Mission régionale d'autorité environnementale
Grand Est

**Avis sur le projet d'exploitation
du parc éolien Éoliennes des Jonquilles
à Nogent (52)
porté par la société H2Air**

n°MRAe 2023APGE50

Nom du pétitionnaire	H2Air
Commune	Nogent
Département	Haute-Marne (52)
Objet de la demande	Demande d'autorisation environnementale de construire et d'exploiter un parc éolien de 4 aérogénérateurs et 2 postes de livraison.
Date de saisine de l'Autorité environnementale	24/03/23

Figure 2: Autres parcs éoliens des environs

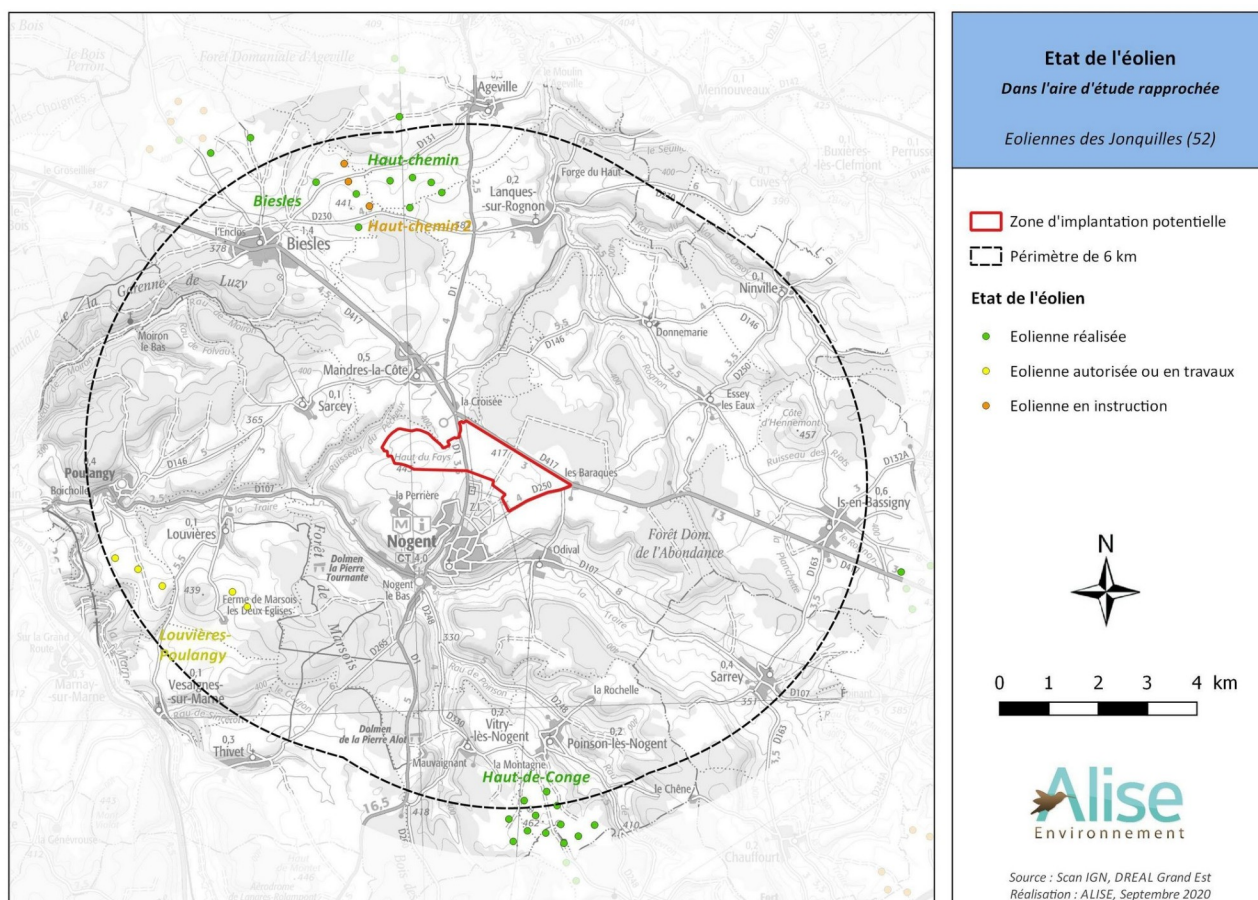
L'Ae relève que l'étude d'impact ne présente pas d'analyse de l'impact du projet sur l'encerclement des villages alentour et la réduction des angles de respiration.

L'Ae recommande au pétitionnaire de compléter l'étude d'impact avec des diagrammes d'encerclement pour les villages proches afin d'évaluer les impacts cumulés avec les autres parcs éoliens du secteur.
